九九峰自然保留區
地質地形調查及監測 (1/3)

委託機關：行政院農業委員會林務局南投林區管理處

執行機關：臺灣大學地理環境資源學系

附錄五 期末報告審查意見

圖 2 九九峰自然保留區林班地及水系分佈圖

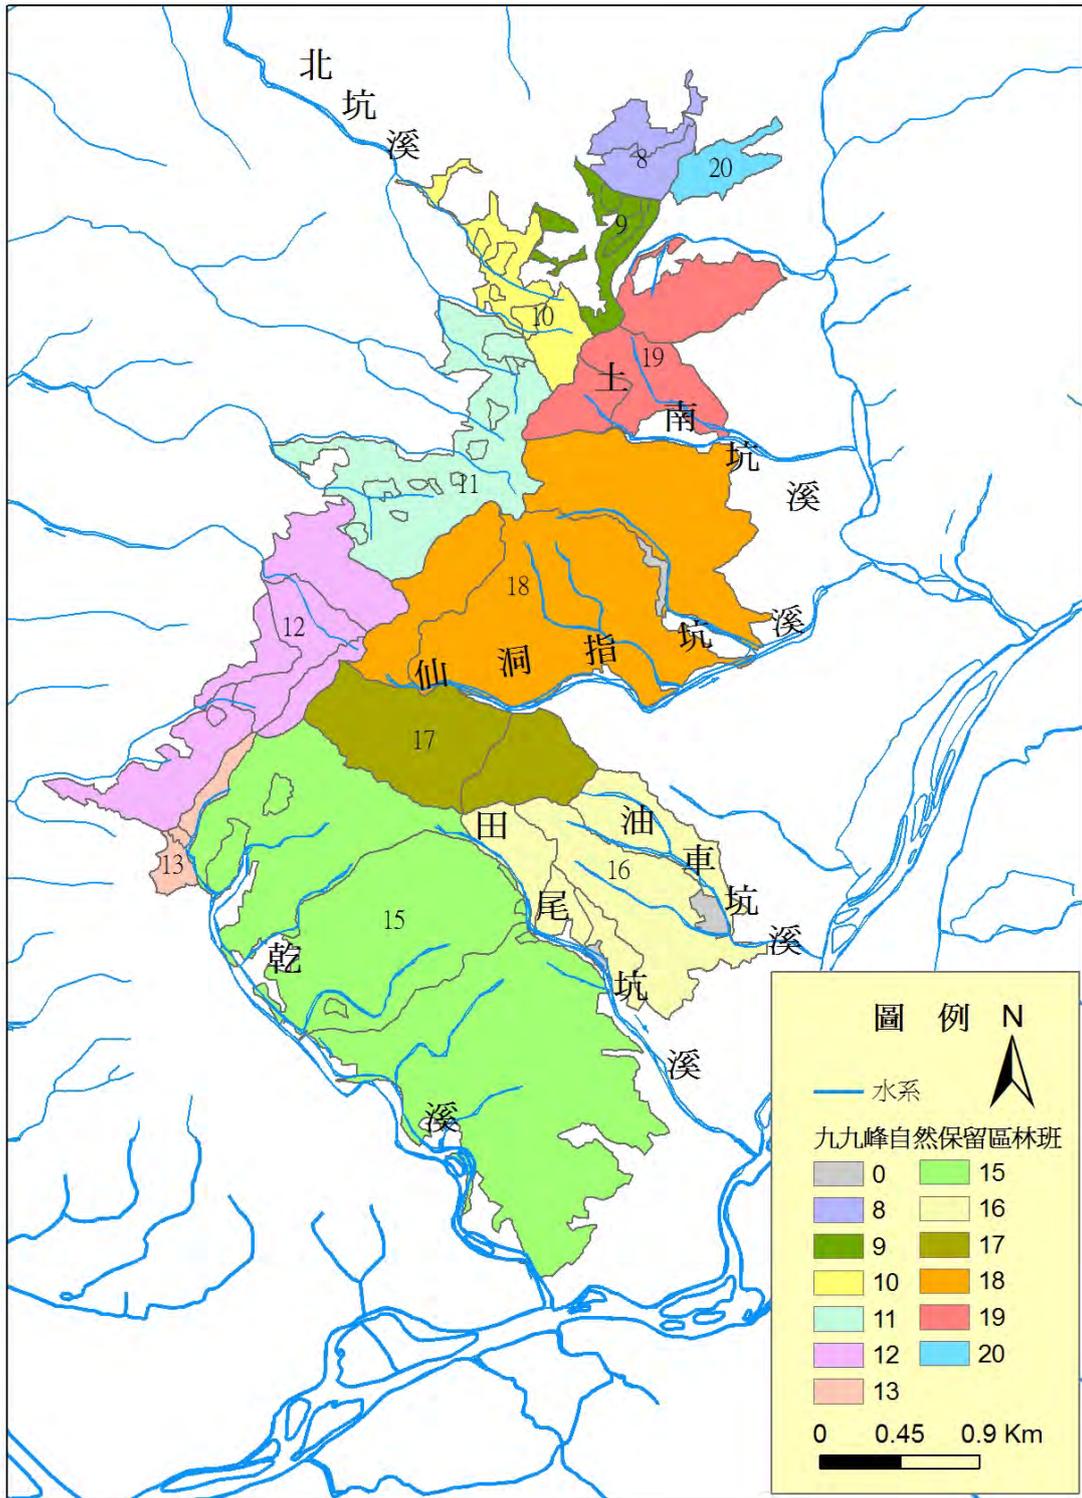
育樂課蔡技正碧麗	
<ol style="list-style-type: none"> 1. P.6 第 6 行，所提主要包含了乾溪、田尾坑溪、油車坑溪、土南坑溪和仙洞指坑溪等，在圖 2 未見土南坑溪，是指圖面上之北坑溪？另第 8、9 行與上段重複，請修正。 2. P.6 第 9 行所提海拔高度及 P.8 第 8 行埔里事業區第 8-13、15-20 林班海拔高度，請修正為 200-780 公尺。P.18 「埔里事業區」400M 改成 400 公尺。P.14 第 4 行一千公尺修正為 1,000 公尺；P.15 第 5 行 1,800 公釐；P.10 第 1 行 1,600 公釐，2,400 公釐。 3. P.16 圖 8 橫座標年份位置有誤請修正，另誤植“雨量（毫米）”應刪之；P.17 所提（五）“植被”內容，請再確認。 4. P.21 表 1，最大日總降雨量“MM”，請刪除。P.22 第 10 行（Armstrong.al）et.al 之 et.al 改為斜體字；P.26 之 5000 分之 1；P.27 圖 13 之圖例請修正為：九九峰自然保留區範圍。 5. P.32、P36、P46 年代 96 年改為 2007 年…；9 月 17 日-19 日改為 9 月 17-19 日。P.34 表 21、23 請加縱、橫座標之說明，如 Y 軸為降雨量、X 軸為日期。 6. P.46 結論六 …如堆積河谷、礫石之邊坡之沖蝕等現象，請附相片並註名地點、林班和現況，以利爾後進行監測比對參考用。 7. 請加中、英文摘要。封面第一行請修正為「行政院農業委員會林務局委託研究系列 96-23」。第二行「行政院農業委員會林務局保育研究系列 96-04-8-04」。加書背。 8. 請將期中、期末報告審查意見回覆表，納入報告書中。 	<ol style="list-style-type: none"> 1. 遵照辦理(P.8)。 2. 遵照辦理(P.10、16、17、19)。 3. 以加註說明及修正(P.19、20)。 4. 遵照辦理(P.23、24、28)。 5. 遵照辦理。 6. 遵照辦理。 7. 遵照辦理。 8. 遵照辦理。

圖 5 九九峰自然保留區坡度百分比分布圖

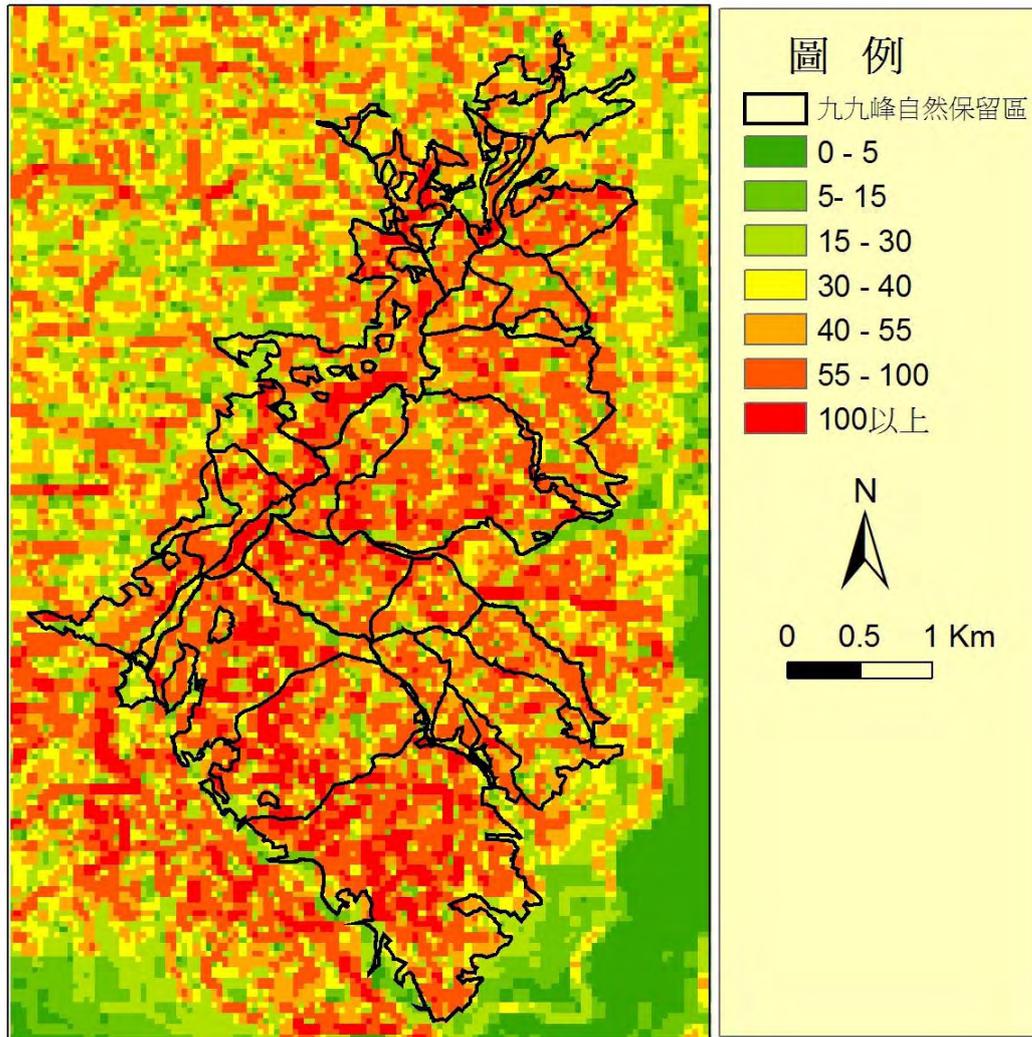
析的結果即可。	
作業課許文昌	
<ol style="list-style-type: none"> 第 5 頁「埔里事業區第 8-13, 15-20 林班範圍內」建議修正為「……………15-20 林班’ 大部分” 林班地範圍內」。 第 5 頁邊多坡陡峭約為 50-80 度，但第 8 頁保留區分佈圖則坡度最陡到 60-70 度；另保留區海拔高度約 200-700 公尺，請統一。 第 11 頁「目前九九峰山頂上造林成果並不理想」，請問指何處？ 測站位置選定，除報告書說明標準外，是否尚須考慮其他因子，如測站設於離保留區東側 800 公尺處，其他海拔位置、方向、風向，所測監測資料是否有不同，測站數量位置是否足夠、適當。 第 27 頁影像資料包括經建二版、三版，年度為何？另是否可以比較兩者不同年度間環境變化的差異？另建議利用不同年度航照資料進行比對，俾利瞭解本區地形地貌變化。 	<ol style="list-style-type: none"> 遵照辦理。 遵照辦理。 此段為摘自林務局保育網 http://conservation.forest.gov.tw/ 九九峰保育現況描述，本段將予刪除。 目前測站位置相較之前鄰近氣象站距保留區更近，將來在經費許可下，可在保留區西側再架設一氣候站。 遵照辦理。
林政課簡盈宜	
<ol style="list-style-type: none"> 第 11 頁第二段「先趨樹種」，請修正為「先驅樹種」。 第 3 段「保護區自從……」，請改為保留區。 圖 10 名為「九九峰正射化航空照片」，請改為林業界常用之「九九峰正射影像圖」 圖 13、14、15 之雨量、溫度、溼度建議加註單位。 	<ol style="list-style-type: none"> 此段已重新修改(P.18)。 此段已刪除(P.18)。 遵照辦理(P.29)。 遵照辦理(p34-37)。
治山課藍技士育燦	
<ol style="list-style-type: none"> 報告中第 6 頁第 3 段第 1 行「九九峰第 8 至 20 班…」，請加註為埔里事業區。 報告中第 6 頁「坡度為 5 級坡以上…」有關坡度分級標準，請加以註明。 	<ol style="list-style-type: none"> 遵照辦理(P.7)。 本段已於文中刪除，坡度方面附上坡度百分比圖呈現(P.12)。
